**Avis de la Mission Régionale d'Autorité environnementale
Nouvelle-Aquitaine
relatif au projet de parc éolien des Jarries
dans la commune de Frozes (86)**

n°MRAe 2024APNA170

Localisation du projet : Commune de Frozes (86)
Maître d'ouvrage : Frozes Energie
Avis émis à la demande de l'Autorité décisionnaire : Préfet de la Vienne (86)
En date du : 08/07/2024
Dans le cadre de la procédure d'autorisation : Autorisation environnementale
L'Agence régionale de santé et le préfet de département au titre de ses attributions dans le domaine de l'environnement ayant été consultés.

Plan de situation du projet – Etude d'impact p. 34 et Annexe 10

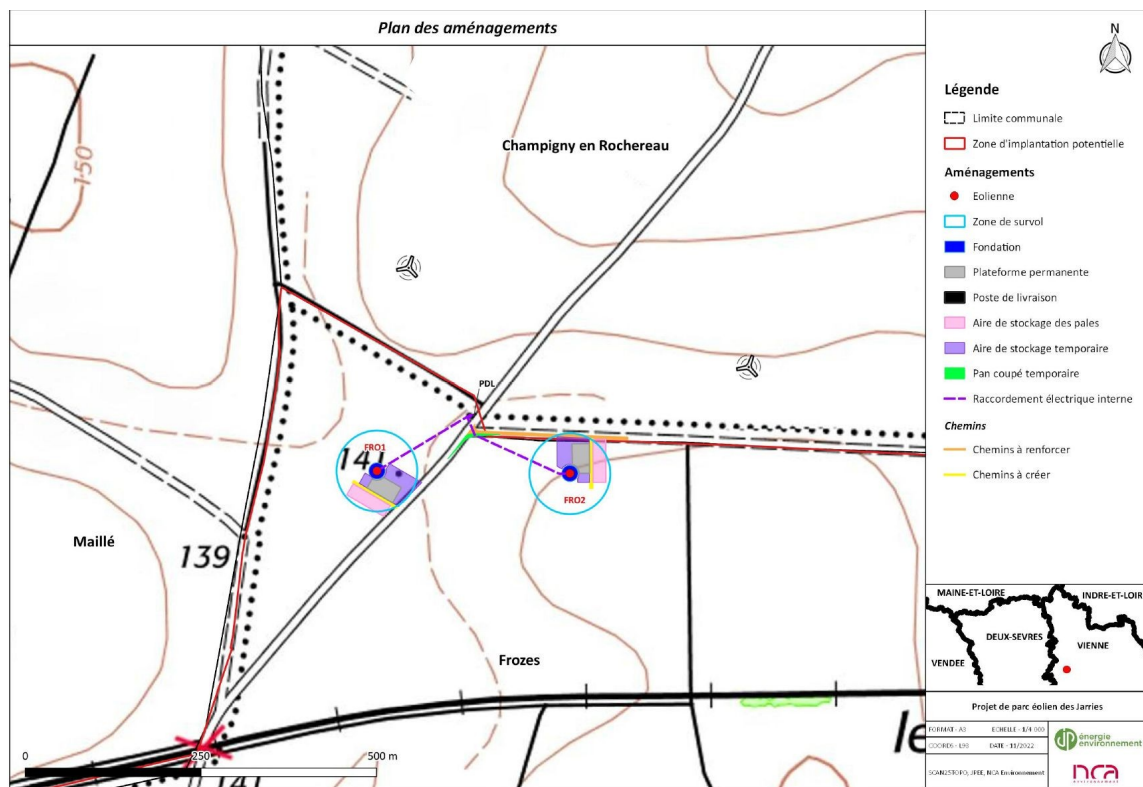
Le raccordement au réseau public pourrait s'effectuer via le poste source de Rochereau, au lieu-dit Cougnon, à 2,2 km du projet (cf. carte p. 420). Le tracé du raccordement n'est pas déterminé à ce stade du projet, seules des hypothèses sont avancées, privilégiant le passage en domaine public routier et en bordure des chemins de desserte agricole existants. **La MRAe rappelle que le raccordement du parc éolien au réseau public d'électricité fait partie intégrante du projet et recommande que les enjeux environnementaux liés aux opérations de raccordement soient précisés et fassent l'objet de la mise en oeuvre de la séquence Éviter Réduire Compenser (ERC).**

Périmètre de protection du patrimoine naturel – Etude d'impact p. 159

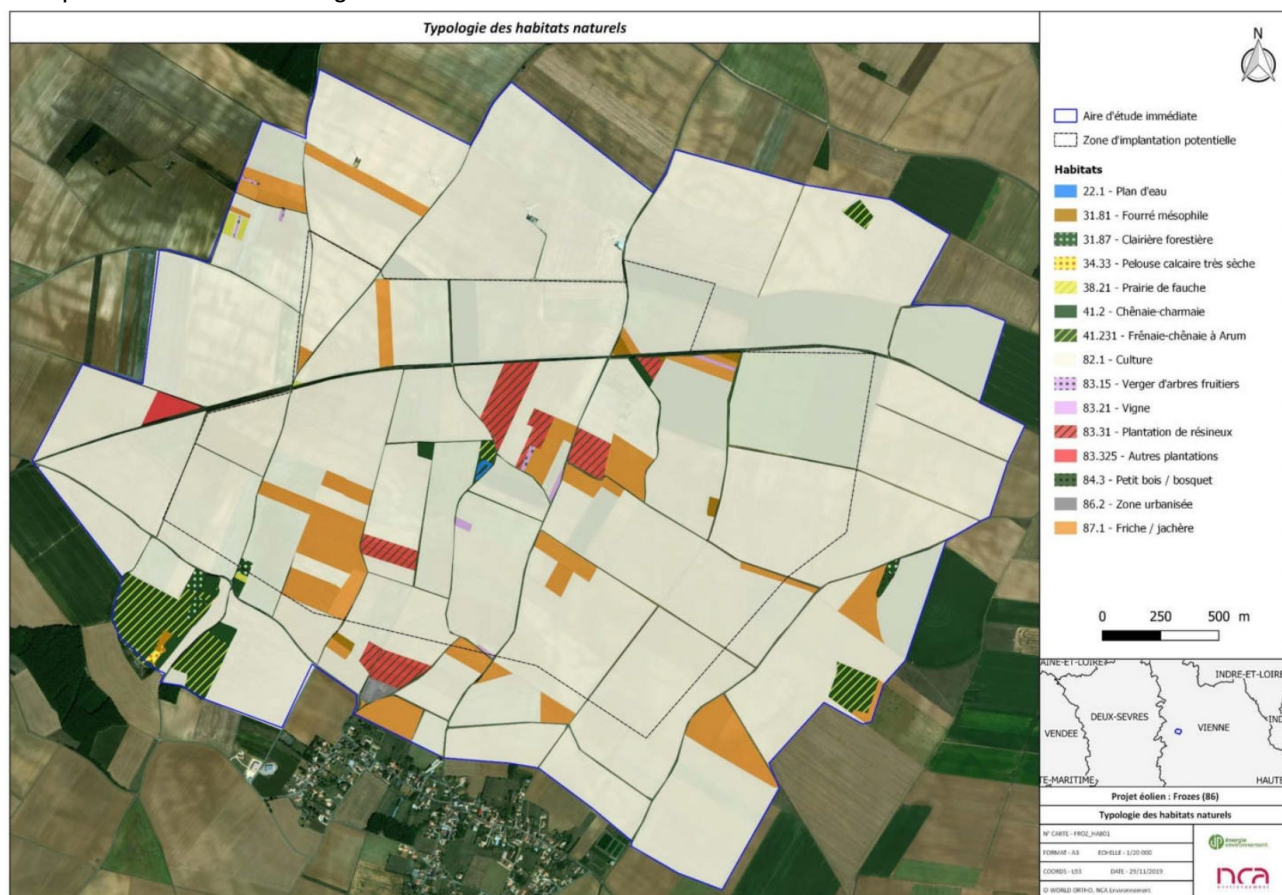
L'état initial de l'environnement a été réalisé sur la base d'inventaires réalisés courant 2019 (cf. p. 593 Tableau synthèse des prospections). **Une mise à jour des inventaires aurait été pertinente étant donné la localisation du projet dans une zone à forts enjeux ornithologiques.** Par ailleurs les inventaires chiroptères n'ont pas donné lieu à des écoutes en hauteur.

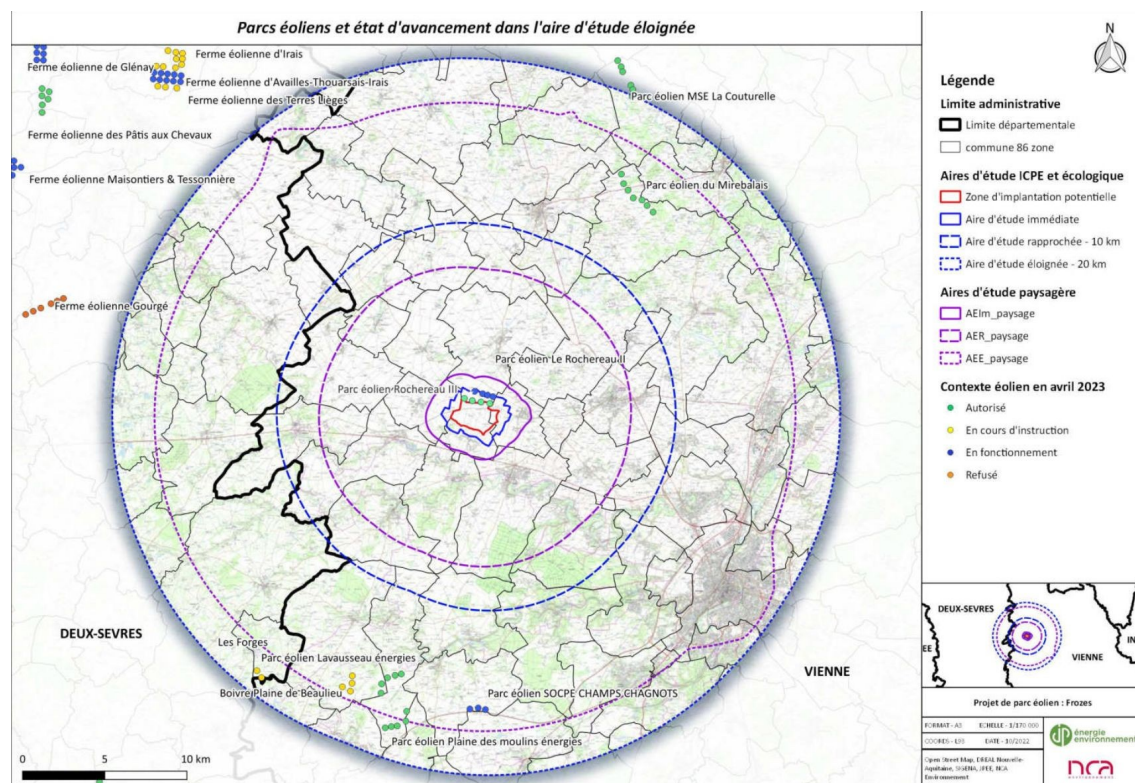
La séquence d'évitement et de réduction n'apparaît pas pleinement réalisée et la conclusion d'un impact résiduel négligeable et non significatif du projet apparaît hâtive pour les espèces protégées et leurs habitats. Les mesures de réduction proposées ne permettent pas d'écarter les risques de destruction d'espèces protégées, par collision ou barotraumatisme avec les pâles des éoliennes, ni d'altération des habitats d'espèces protégées.

La MRAe recommande au porteur de projet de réévaluer les impacts bruts du projet sur les espèces protégées qui apparaissent sous-évaluées dans le dossier présenté.

Au regard des enjeux de collision et de perte d'habitats pour la faune volante, la MRAe recommande de mieux justifier l'absence de nécessité de recourir aux dispositions dérogatoires prévues par le Code de l'environnement portant sur la destruction des espèces protégées et de leurs habitats naturels.
